„Sportovní hala, Slezská Ostrava“

VYSVĚTLENÍ ZADÁVACÍ DOKUMENTACE č. 18

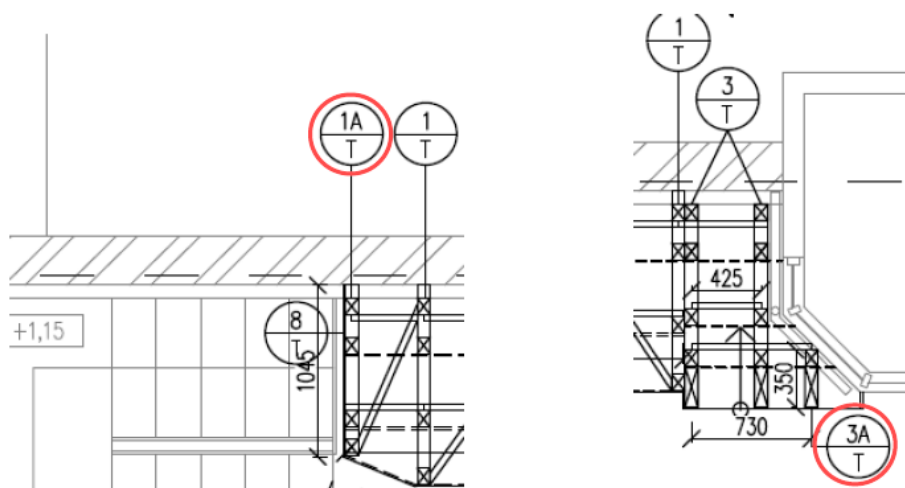
Žádám o upřesnění odkazů 1AT a 3AT (viz. níže), které se nachází na výkrese „Konstrukce tribuny – půdorys, podélný řez“. Nikde jsem nedohledala, z jakých částí se tyto odkazy skládají, ani ve výkresu řezů nejsou zmíněny. Proto žádám o doplnění v rámci správného nacenění položky.

Konstrukce tribuny je řešena ve výkrese č. 18 - konstrukce tribuny - půdorys, podélný řez a ve výkrese č. 19 - konstrukce tribuny - příčné řezy.

Požadované doplnění se týká odkazů 1A/T a 3A/T, které označují krajní rámy. Konstrukce krajních rámu rozměrově navazují na konstrukci rámu 1/T a 3/T – viz. přílohy č.18+19.

Přílohou tohoto vysvětlení zadávací dokumentace je grafická příloha, která obsahuje rozkreslení rámu 1/T a 3/T, které jsou součástí přílohy č. 19 + doplnění řezů krajních rámu 1A/T a 3A/T.
